ACTA No. 03

FECHA: 13 de agosto de 2020

ORDEN DEL DIA: Aclarar dificultades para definir el caudal de diseño por parte del consultor del proyecto de municipio de la Planta Huila denominado "CONSTRUCCIÓN DE LA PLANTA DE TRATAMIENTO DE AGUAS RESIDUALES DEL MUNICIPIO DE LA PLATA HUILA FASE I"

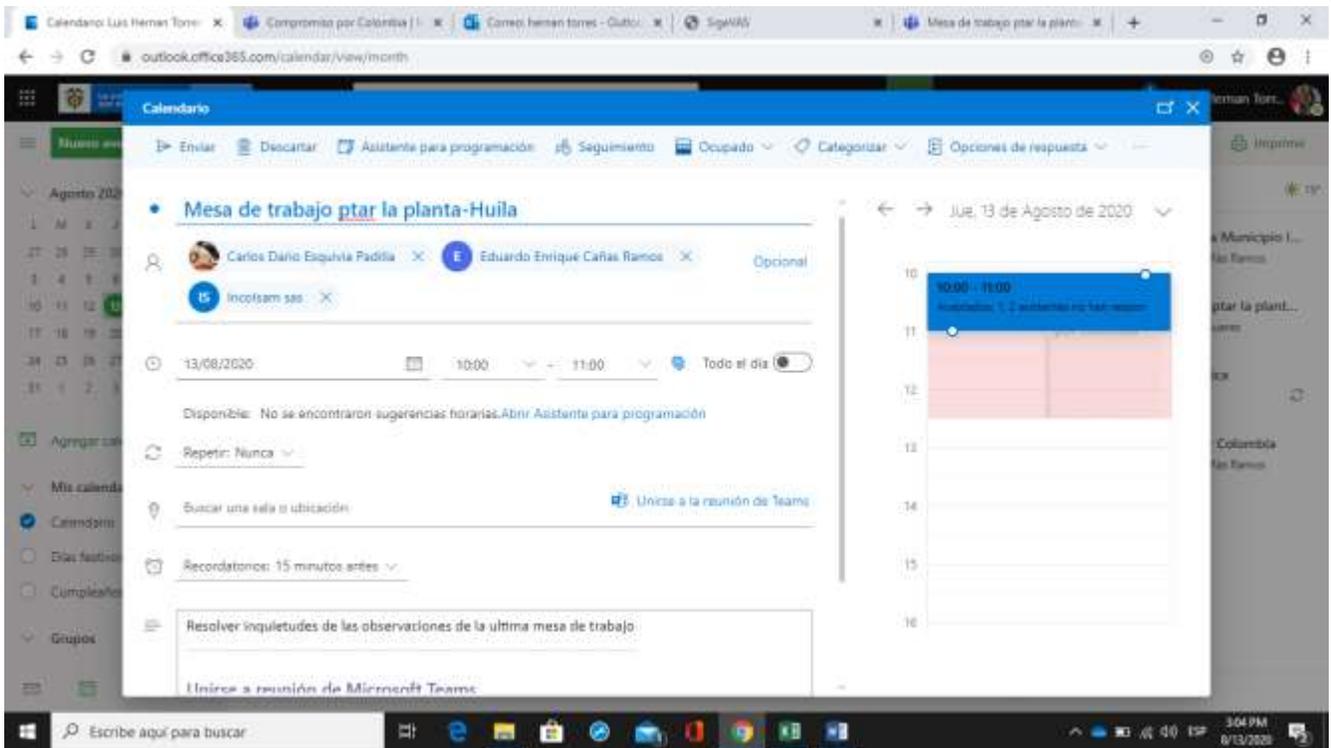
En primer lugar las proyecciones de población deben obedecer a los indicados por el último censo del DANE del año 2018 y con las dotaciones indicadas por la resolución 330 de 2017, que el colector de llegada a la EBAR tenga unos parámetros diferentes por el cambio de normatividad a las indicadas acá no quiere decir que las estructuras no tengan la capacidad ya que estas están proyectadas a veinticinco años y lo único que variaría es el caudal en los picos de las aguas lluvias las cuales tiene alivios a lo largo del colector de llegada a la EBAR.
